改善箇所説明図

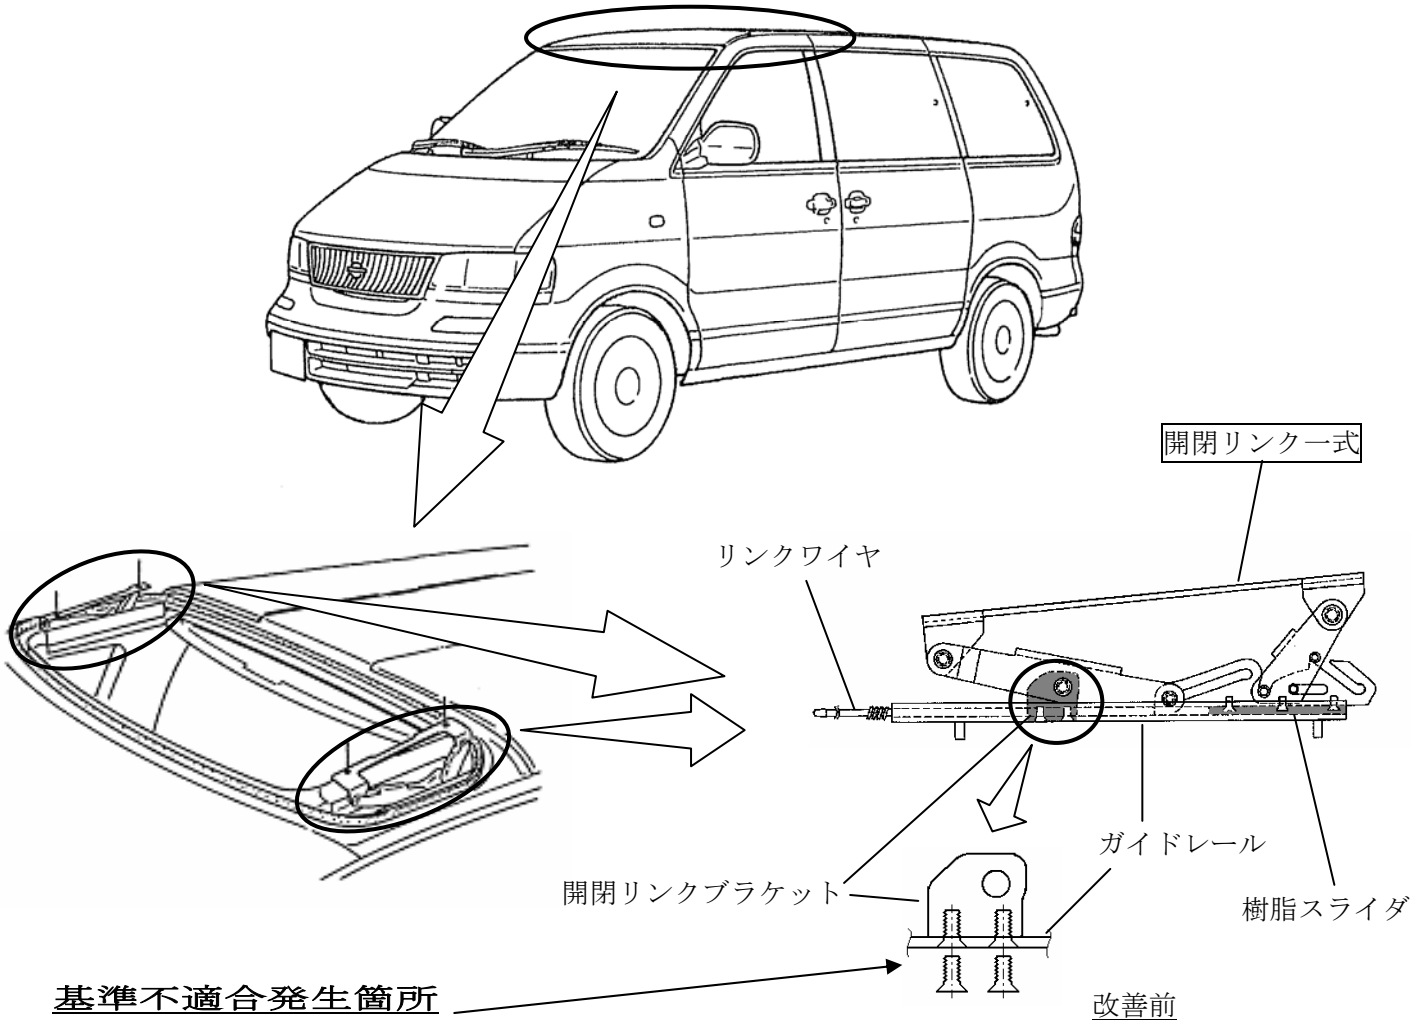
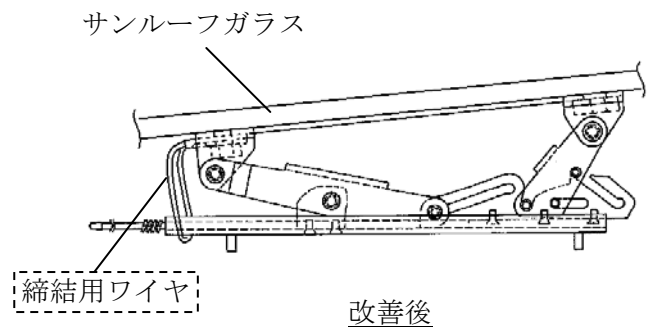
基準不適合発生箇所

サンルーフ付車両において、前席サンルーフの開閉リンクブラケットとガイドレールの固定方法及び製造工程における作業が不適切なため、使用過程においてネジが緩んでガタが発生するものがある。そのため、そのままの状態で使用を続けると、ネジが外れて走行中の振動や風圧等によりサンルーフ前端が浮き、最悪の場合、樹脂スライダが破損し、サンルーフガラスが脱落するおそれがある。

改善の内容

全車両、開閉リンクブラケット部のネジの緩みを点検し、緩みがあるものは、開閉リンク一式を対策品と交換する。また、全車両、サンルーフガラスとガイドレールをワイヤで締結する。
